## Associazione "Vivere in Valdiseive"

**OGGETTO:** Procedimento di Valutazione di Impatto Ambientale, integrato ai sensi dell'art. 10, c.3 del D.Lgs. 152/2006 con la Valutazione di Incidenza di cui all'articolo 5 del D.P.R.357/1997, comprensivo dell'autorizzazione paesaggistica di cui all'art. 146 del D.Lgs. n. 42/2004 e della Verifica del Piano di Utilizzo delle Terre e Rocce da Scavo, D.P.R. 120/2017, art. 9, per il progetto: SS 67 "Tosco Romagnola" per i lavori di adeguamento del tratto tra la località S. Francesco in Comune di Pelago e l'abitato di Dicomano. Variante di Rufina (FI). Lotto 2A - 2B.

Foto 9 planimetria delle interferenze

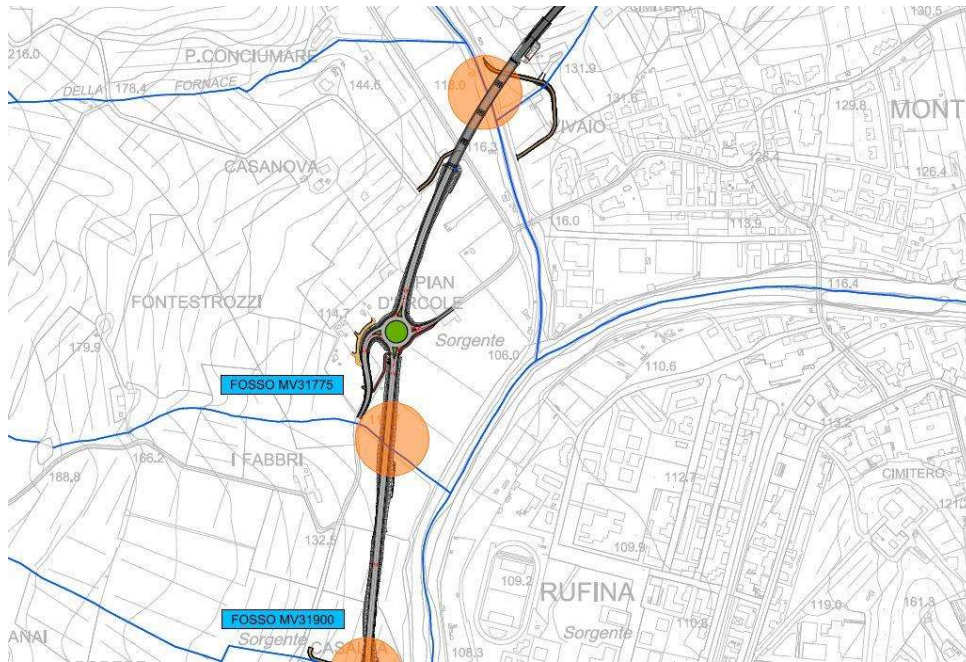
Stando al documento T00ID01IDRCI01A (planimetria delle interferenze), si fa notare che oltre ai punti evidenziati nei cerchi di colore arancio (che riguardano i fossi che il tracciato incontra lungo tutto il percorso – foto 9 ), ai fini delle interferenze nella zona di Pian D'Ercole (dove ribadiamo c'è un Albergo – Pian D'Ercole Resort) formato da una casa colonica con torretta oltre ad un altro immobile di più recente costruzione dove ci sono i miniappartamenti dell'Albergo (il tutto circoscritto da opere a difesa per il rischio idraulico), ci sono altri fossi di raccolta acque dei campi soprastanti (già accennato nelle precedenti Osservazioni).

In particolare proprio a ridosso della rotatoria di Pian D'Ercole, delle uscite e del tracciato. Ribadiamo che durante i periodi piovosi (anche intensi da qualche anno a questa parte, dovuti certamente al cambiamento climatico in atto), questi FOSSI che non hanno nessun nome, eccetto quello dato dai contadini del luogo, sono di primaria importanza, ma sembrano rimanere tombati dalla realizzazione dell'opera. Ciò comporterà oltre a far diventare delle pozze immense i campi che ne rimarranno allagati, che sarà pericoloso per chi transiterà sulla vecchia Via Colognolese, dove c'è anche una postazione di cassonetti per i rifiuti urbani. Proprio a lato di questi, tra la cabina ENEL e i cassonetti, c'è un fosso che fa defluire l'acqua in Sieve (si vede anche da Google Maps – foto10). Che raccoglie l'acqua dei campi che si incanala lungo il fossetto lungo strada passando sotto la strada.

Foto 11

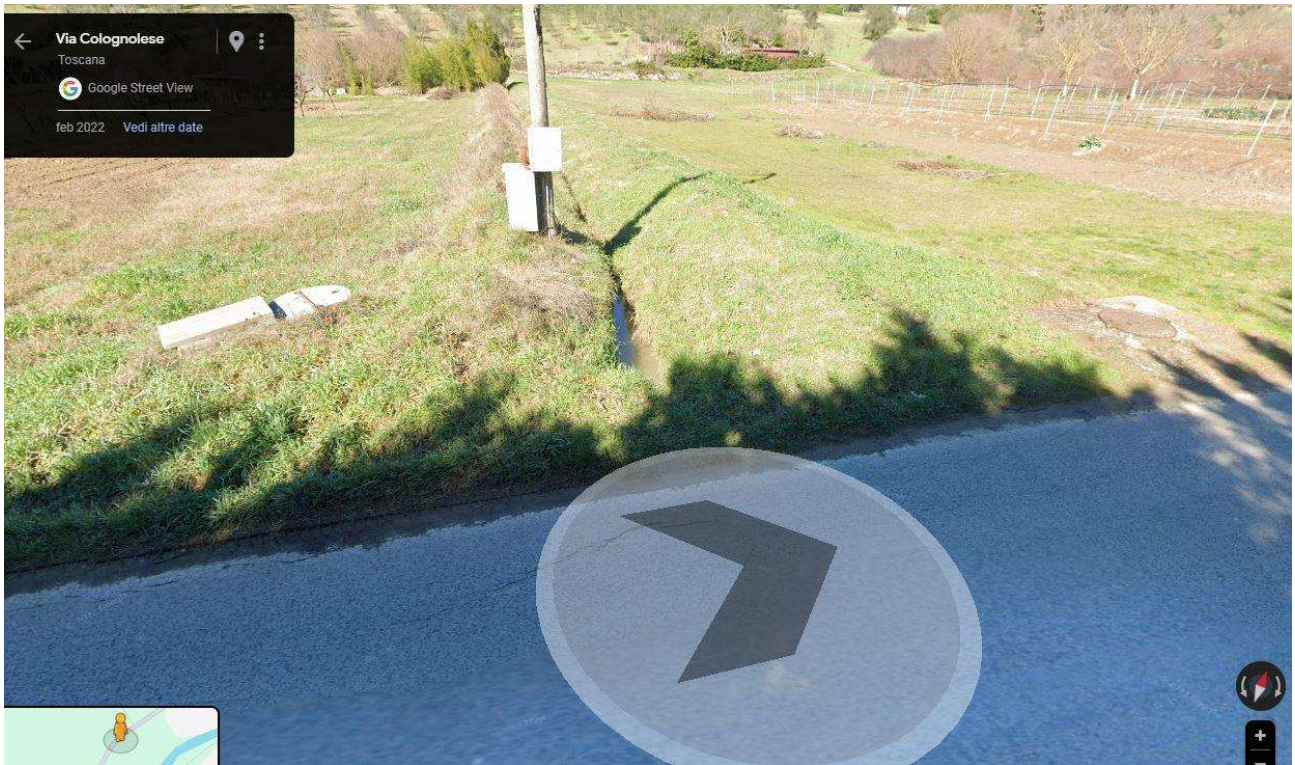
Poi ce n'è un altro poco dopo che raccoglie l'acqua dei campi, passa sotto strada e si inserisce in quello dell'Albergo (lungo il proprio confine) fino alla Sieve. Foto 11.

Qui un filmato dopo un po' di pioggia del fosso della foto sopra, ripreso dalla parte opposta alla strada di Via Colognolese (lungo il confine dell'Albergo, con la staccionata): <https://youtu.be/kKrEmAnWPCc>
